# 改善箇所説明図

## 基準不適合発生箇所

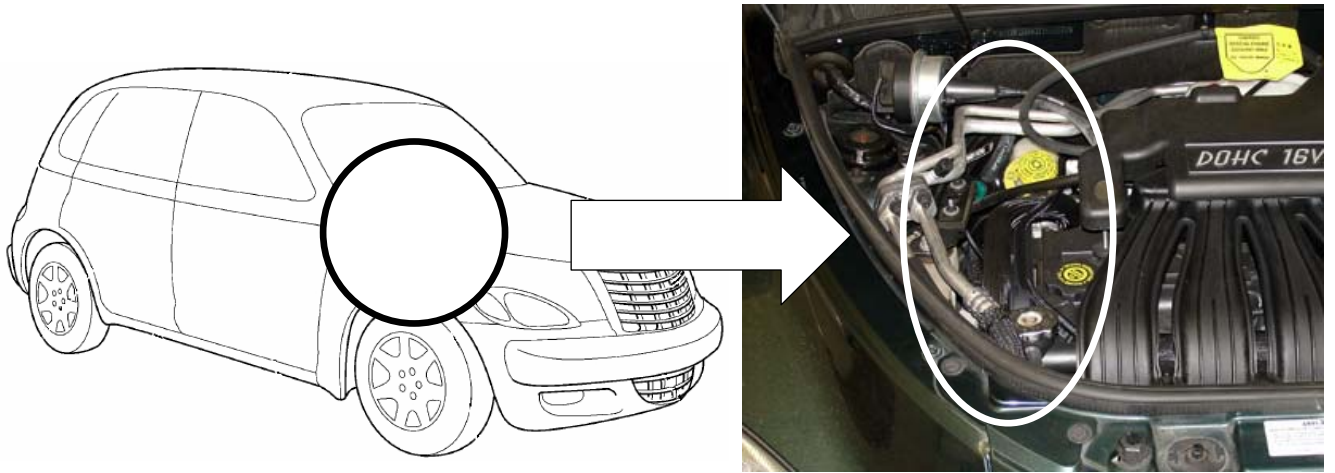
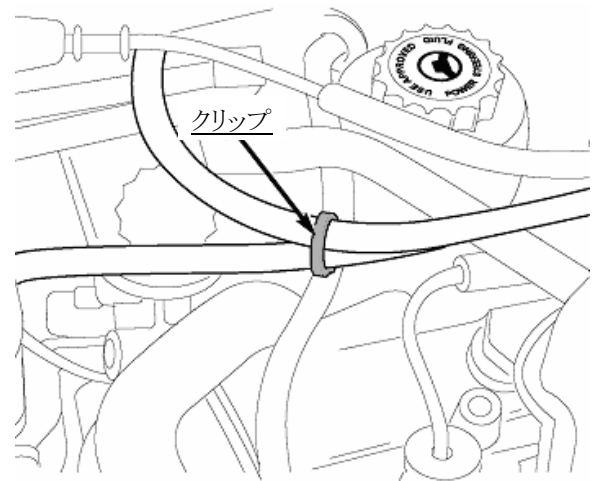
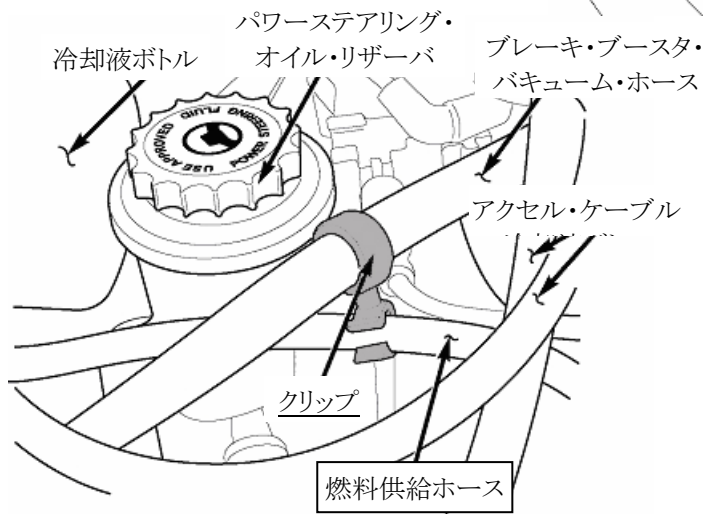
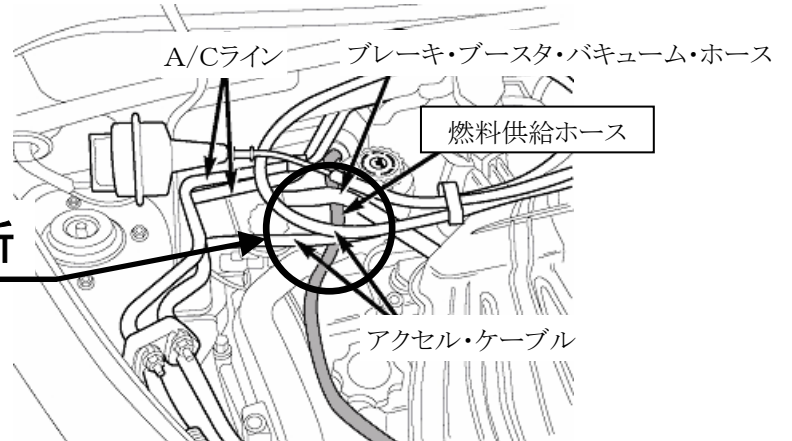
原動機室内の燃料供給ホースの取り回しが不適切なため、原動機の振動等により当該ホースがアクセル・ケーブルと干渉し、摩擦により損傷することがある。そのため、そのままの状態で使用を続けると、当該ホースに亀裂が発生して燃料が漏れ、最悪の場合、排気管に滴下し、車両火災に至るおそれがある。

全車両、当該ホースを良品と交換し、クリップを取り付けて、アクセル・ケーブルと干渉しないようにする。

識別： パワーステアリング用油圧ホースに黄色ペイントを塗布する。
